OGGETTO: Procedura di valutazione d'impatto ambientale del Progetto di adeguamento alle BAT dell'impianto di trattamento rifiuti Tuscia Ambiente, nel Comune di Tuscania, Provincia di Viterbo, in località Fontanile delle Donne

Con riferimento all'articolazione dello STUDIO PRELIMINARE AMBIENTALE relativo all'oggetto seguono le seguenti osservazioni:

Coordinamento 3T (Per la Tutela del Territorio di Tuscania)

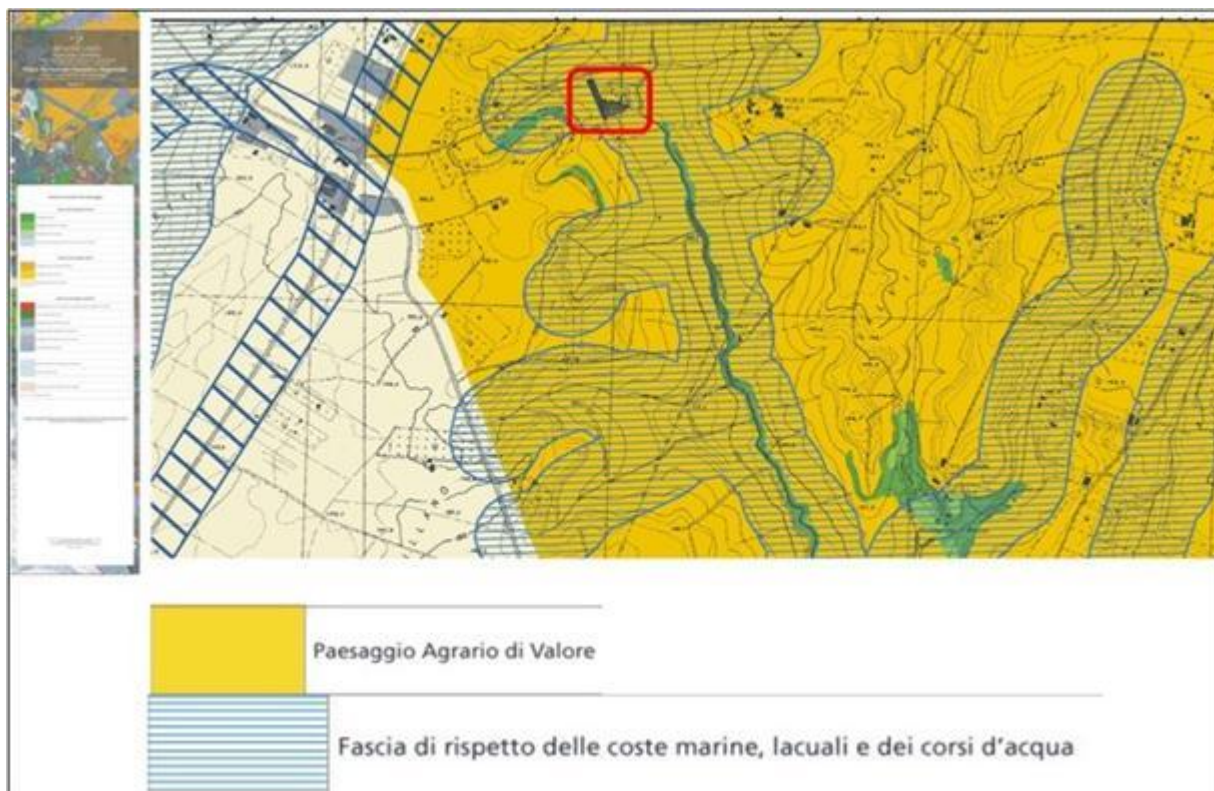
Si tralascia di considerare l'esistenza del Progetto speciale della via Clodia, definito dal PTPG della Provincia di Viterbo, che ha condotto 13 enti locali a sottoscrivere un accordo di programma per la produzione di uno studio di fattibilità.

Questo studio prevede la riattivazione pedonale dei percorsi storici per un utilizzo turistico e tra questi percorsi è da includere il guado sul fosso Capecchio adiacente all'impianto.

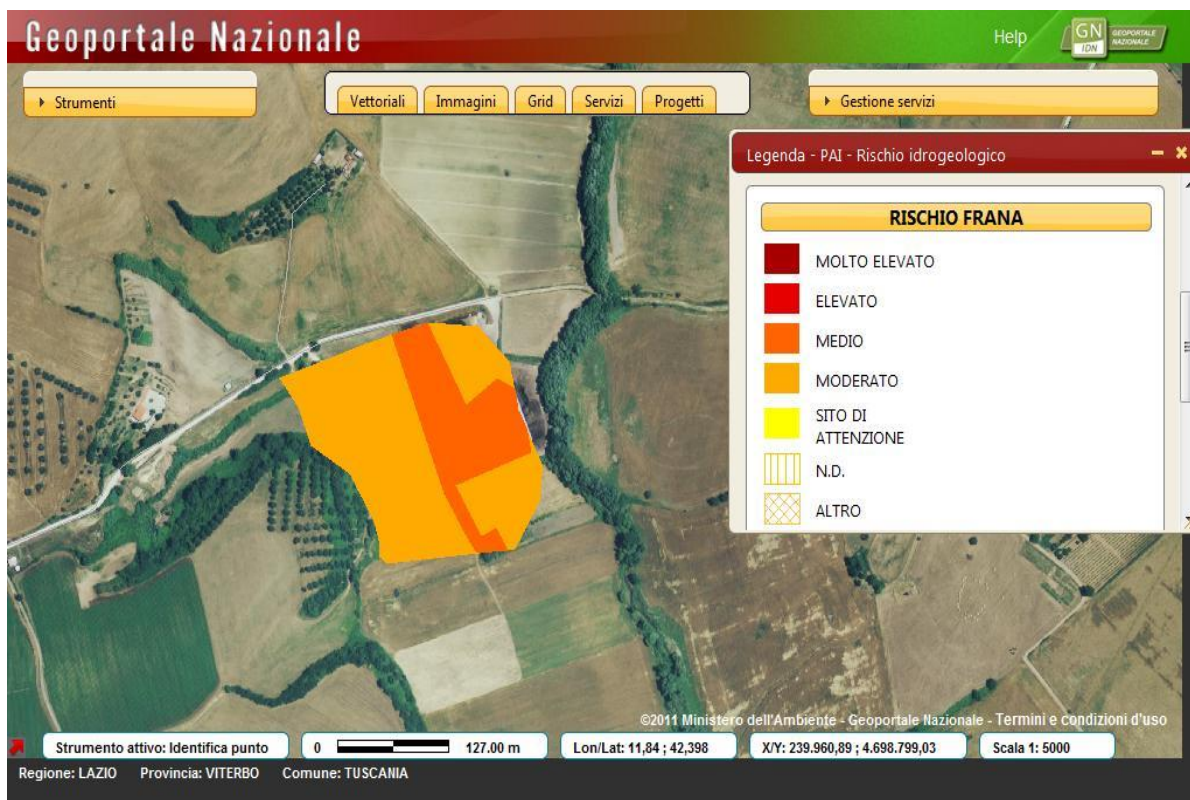
Il documento riporta che *“I sopralluoghi di campagna, appositamente esperiti, permettono di avvalorare quanto riportato nell'aggiornamento di Piano vigente data la situazione di buona stabilità globale dell'area e l'assenza di elementi morfologici riconducibili a dissesti gravitativi. “*

La consultazione del portale cartografico nazionale evidenzia al contrario che l'area dell'insediamento è identificata dal Piano di assetto idrogeologico come area a rischio frana medio e come tale non sopporta il carico gravitativo degli impianti previsti.

Figura 14: PRG del Comune di Tuscania

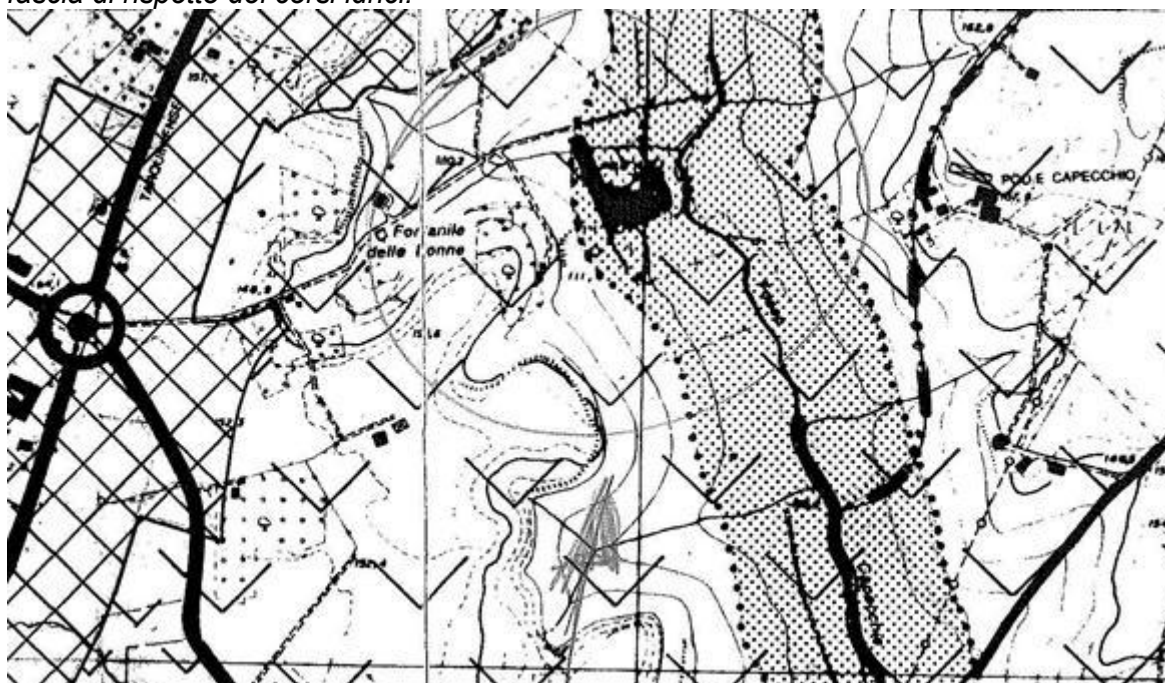
Lo stabilimento si trova in area di rispetto dei corsi d'acqua non idonea ad essere destinata ad uso industriale

“Di seguito si riporta uno stralcio del PRG da cui si evince ancora una volta la perimetrazione in fascia di rispetto dei corsi idrici.”
